Récapitulatif des ajustements apportés au dossier de révision du Plan Local d'Urbanisme entre les phases d'arrêt et d'approbation du document

Rapport de présentation

1 OAP THEMATIQUE – TRAMES VERTE ET BLEUE ZOOM SUR LA VALLÉE DE L'ORGE

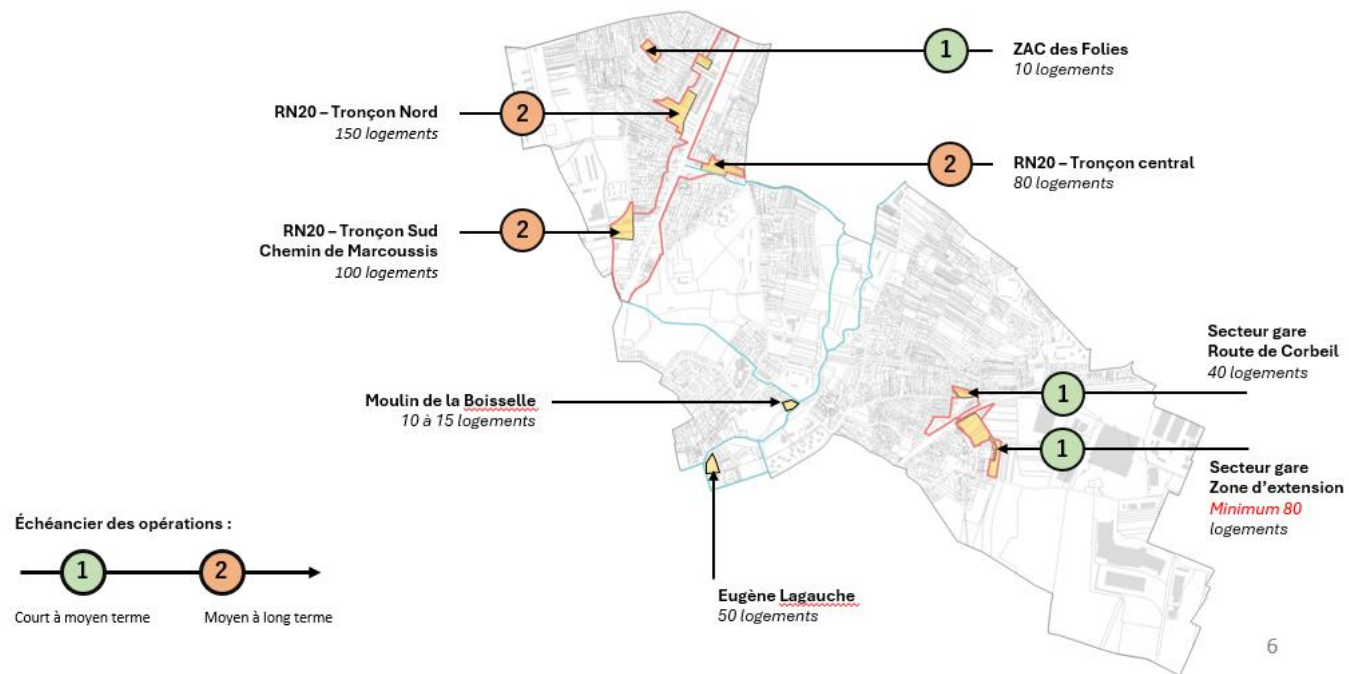
Un zoom sur la vallée de l'Orge est ajouté pour une meilleure lisibilité des orientations.

La légende est complétée à l'aide des propositions formulées par le SAGE.

3 OAP RN 20

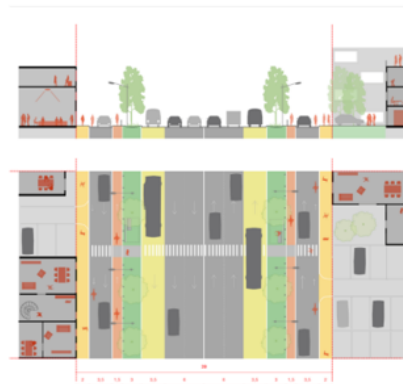
La coupe de principe de la RN20 est remplacée par celle du SCOT, à la demande de l'agglomération Cœur d'Essonne.

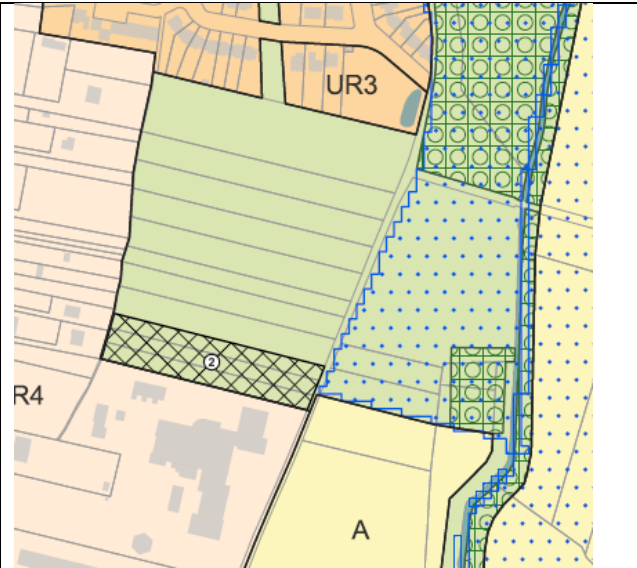
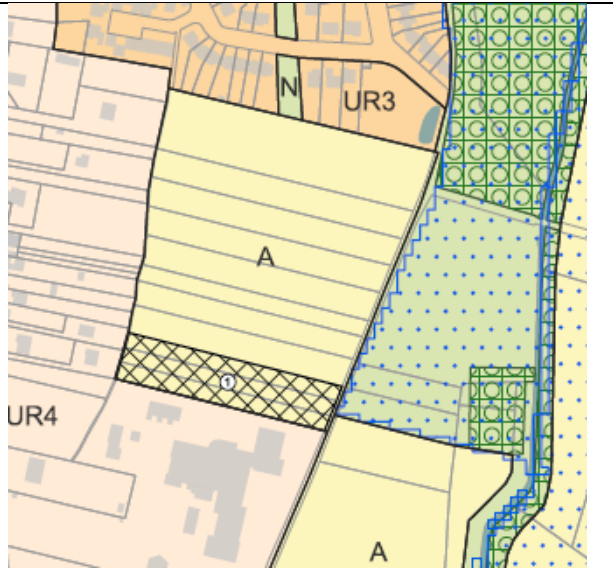
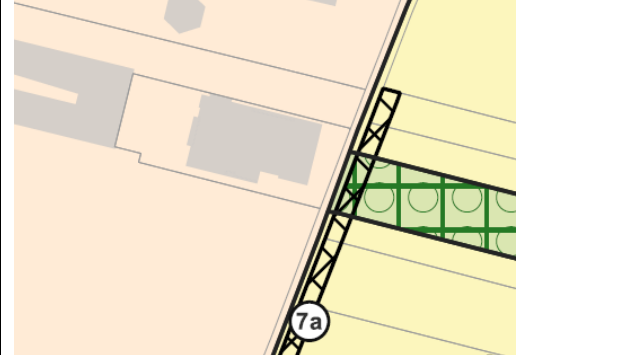
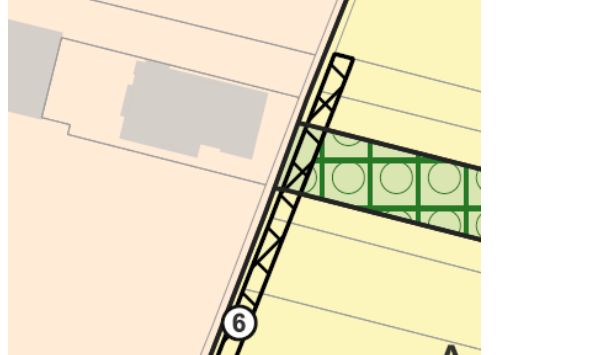
Version arrêtée	Version pour approbation	Justification
		Les sous-secteurs de l'ancien PLU sont repris dans la version approuvée suite à la remarque de l'agglomération.
		L'impasse Marguerite Yourcenar, l'impasse de l'étoile d'eau, l'impasse Lucie Touchais et l'impasse Flora Tristan sont classées en UR2. Demande de l'agglomération.

Reclassement des parcelles en UR2 suite à l'observation de l'agglomération. L'EBC est maintenu.
		Une frange de 5 mètres d'EBC est supprimée le long de la voie ferrée suite à l'observation de la SNCF.

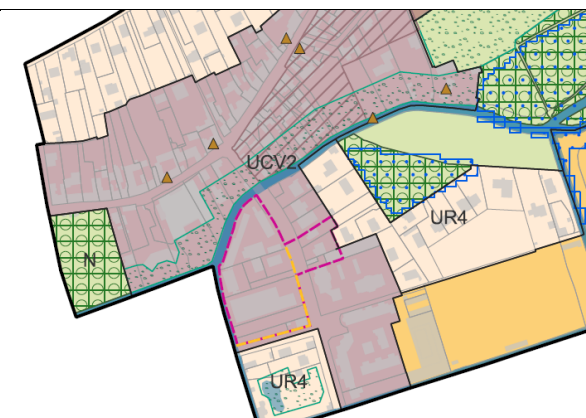
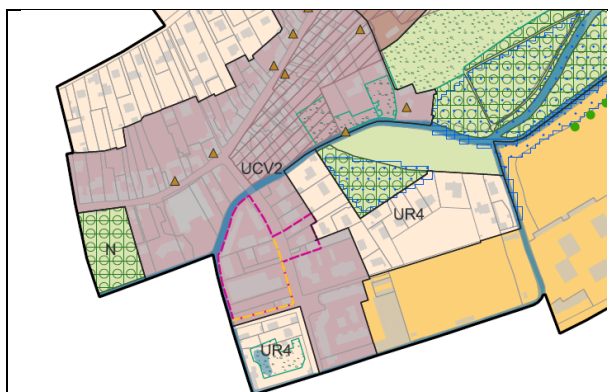
Représentation du rayon de 500 mètres depuis la gare. Demande IDFM.

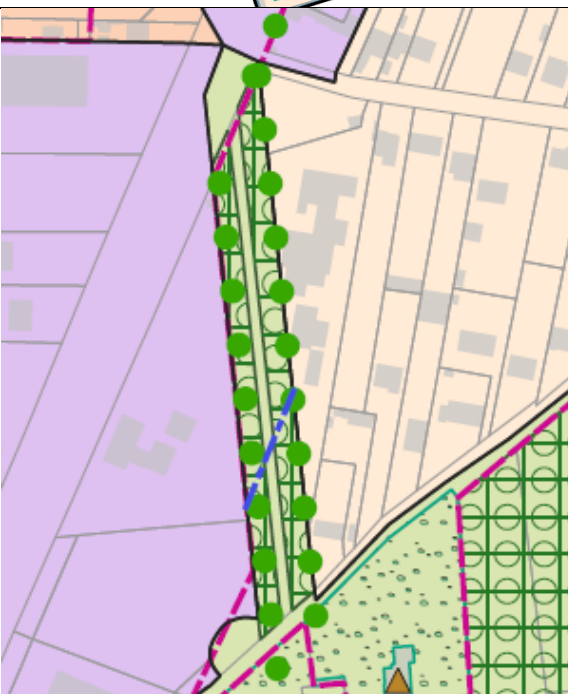
Suppression de l'emplacement réservé pour le cimetière suite à la rencontre avec la DDT.

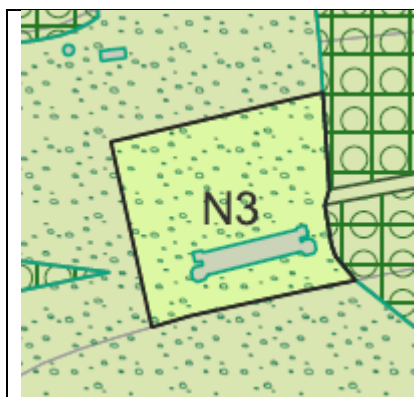
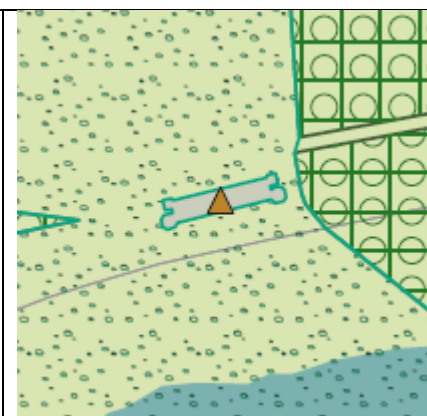
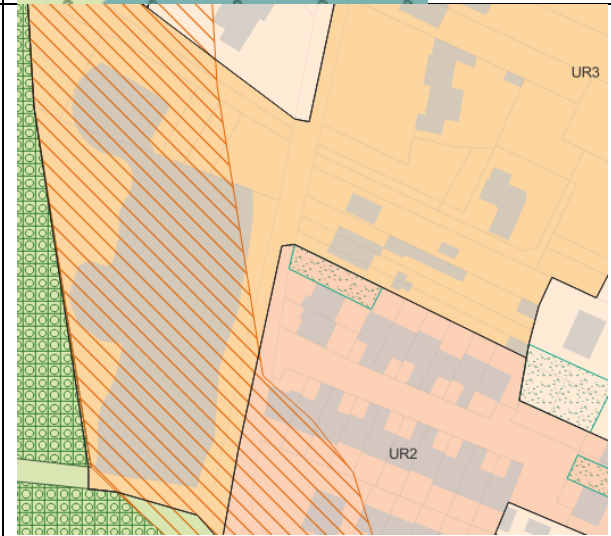
Classement en zone agricole par cohérence avec l'occupation du sol, demande de la CDPENAF.
		Suppression de la superposition de l'ER et de l'EBC suite à la remarque de la CDPENAF et de l'Etat.
